W związku z pismem Regionalnego Dyrektora Ochrony Środowiska w Bydgoszczy, znak WOO.4242.134.2017.DB.4 z dnia 14 lutego 2018 r. Iwona Kowalska jako pełnomocnik Inwestora CZAMANINEK Producent Materiałów Budowlanych Sadowski Czesław z siedzibą w miejscowości Czamaninek 2, 87-875 Czamaninek, składa uzupełnienie raportu przedsięwzięcia polegającej na *„Rozbudowie zakładu produkcyjnego materiały budowlane o nową halę produkcyjną oraz dwa węzły betoniarskie wraz z niezbędną infrastrukturą techniczną”* lokalizacja: Czamaninek 2, gm. Topólka, działki nr ew. 140, 141, 142, 143, 144 (obręb: 0007).

1. Uzupełnienie raportu przedsięwzięcia polegającego na *„Rozbudowie zakładu produkcyjnego materiały budowlane o nową halę produkcyjną oraz dwa węzły betoniarskie wraz z niezbędną infrastrukturą techniczną”*

Uszczegółowienie informacji o planowanym przedsięwzięciu, w odniesieniu do art. 66 ustawy z dnia 3 października 2008 r. o udostępnianiu informacji o środowisku i jego ochronie, udziale społeczeństwa w ochronie środowiska oraz o ocenach oddziaływania na środowisko (Dz. U. z 2017r., poz. 1405ze zm.), zwanej dalej uouioś, zwłaszcza w zakresie:

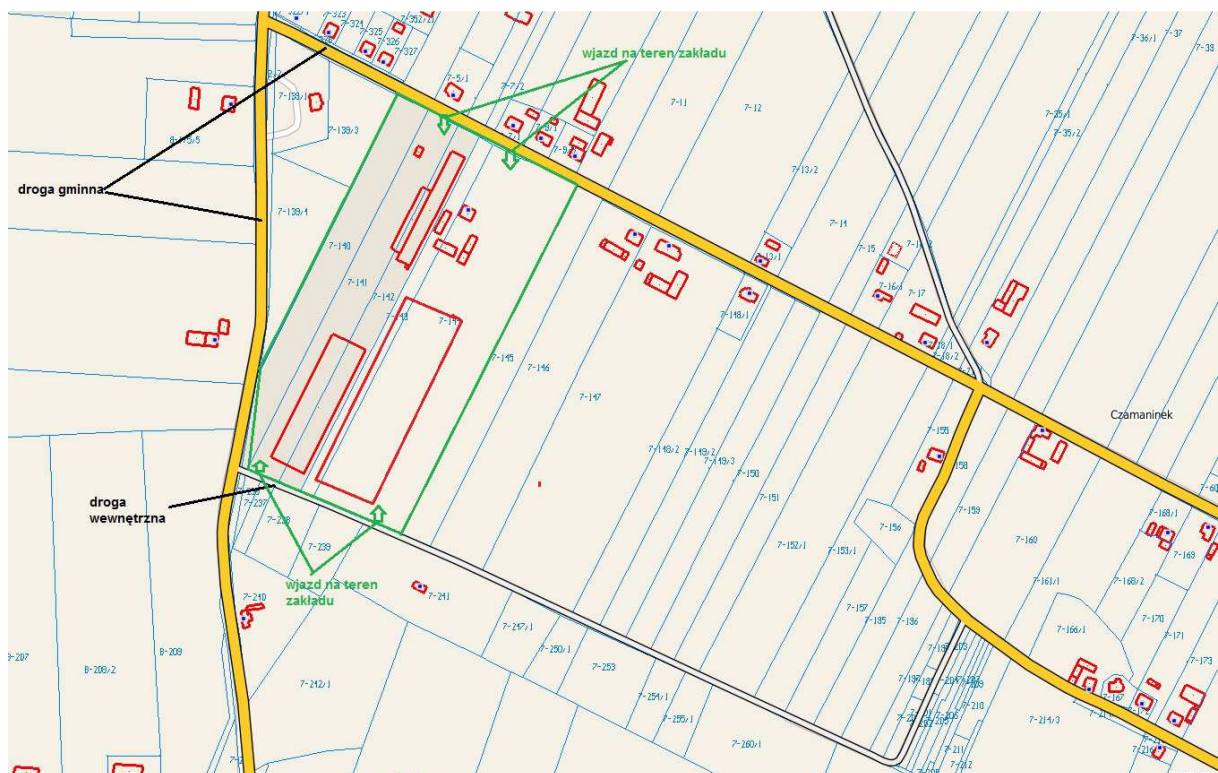
2. Przedstawienie na planie sytuacyjnym rozwiązania polegającego na wjeździe i poprowadzeniu drogi wewnętrznej od strony południowej.

Teren inwestycji z zaznaczonymi wjazdami zarówno od strony północnej jak i południowej oraz droga wewnętrzna i drogi gminne przedstawia poniższa mapa.
